NOTE EXPLICATIVE

(avis incomplet 06-10-2025)

Cette note explicative complémentaire fait suite à l'avis de dossier incomplet, daté du 06-10-2025, pour le dossier **portant la référence PU2025-227**. Elle a été rédigée après consultation de M. Menia Louis en charge du dossier au sein du service urbanistique de Saint-Gilles.

Concerne : Régularisation d'une situation existante et rehausse de l'immeuble pour y ajouter trois appartements
Rue Eugene Verheggen 24-26 – 1060 Saint-Gilles
Demandeur :

Figure 1: rehausse mitoyen n°22

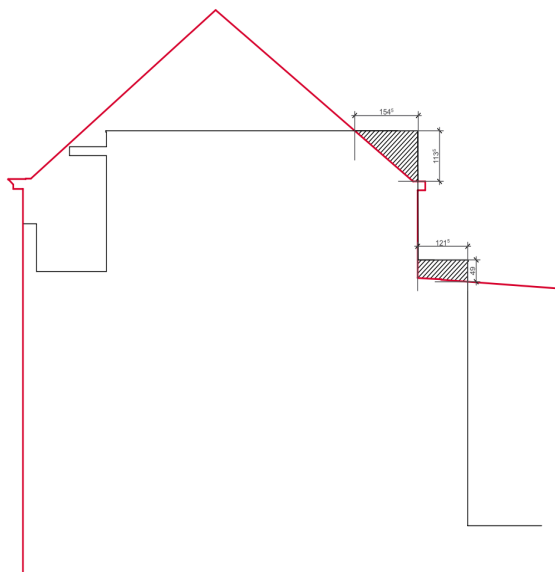
- Dérogation à l'article 6 du titre 1 du RRU (déjà reprise dans notre dossier initial) : le nouveau profil construit doit « *ne pas dépasser la hauteur du profil mitoyen le plus haut de la toiture du bâtiment principale et des annexes contiguës des constructions de référence (...)* ». Dans le cas présent, un dépassement est envisagé et se justifie par l'absence de conséquences (ombre, intimité et vues, ...) pour le voisin direct (numéro 22) (voir figure 4) et une meilleure qualité spatiale pour l'aménagement du logement 02. En effet, éviter de déroger à l'article 6 du titre 1 du RRU, reviendrait à épouser un profil similaire au voisin. Ce type de volumétrie se matérialiserait par un versant partiel dans les locaux du R+2 en intérieur d'îlot (chambres), ayant pour conséquences d'empêcher les vues directes à l'extérieur et de complexifier l'aménagement intérieur des locaux, sans oublier l'aspect volumétrique moins harmonieux. Il a donc été décidé de prévoir une rehausse mitoyenne considérant son faible dépassement, comme le schéma ci-dessous le montre :

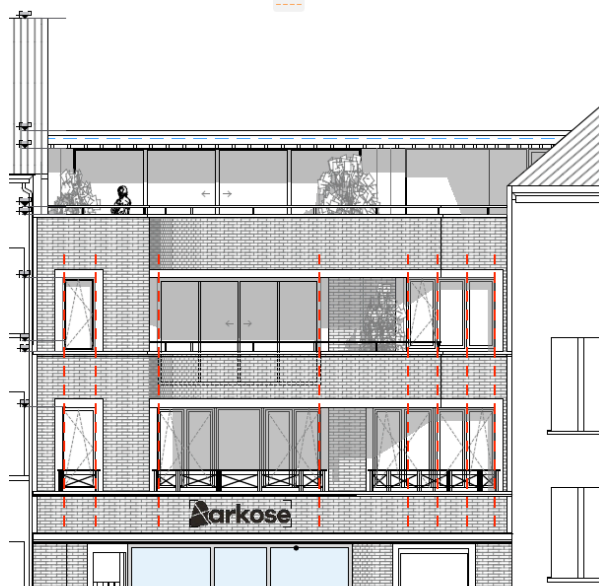
- **Dérogation à l'article 9 du RCUZ « Quartier de l'Hôtel de Ville »** : rythme de la façade perturbé par l'extension. Lors de l'ajout des étages supérieurs, un alignement des baies a été respecté pour le R+2 (sauf pour le balcon en arrière-plan), contrairement au dernier étage (voir illustration ci-dessous). En effet, le dernier étage en retrait par rapport au plan de façade tend à assumer son identité, à maximiser ses ouvertures (ce qui motive le retrait) et à amplifier le lien des espaces intérieurs avec les terrasses. Dans cet ordre d'idée, la matérialité de la façade de ce dernier étage (bardage Zinc) tend à rompre avec les façades existantes des étages inférieurs (briques jaunes).
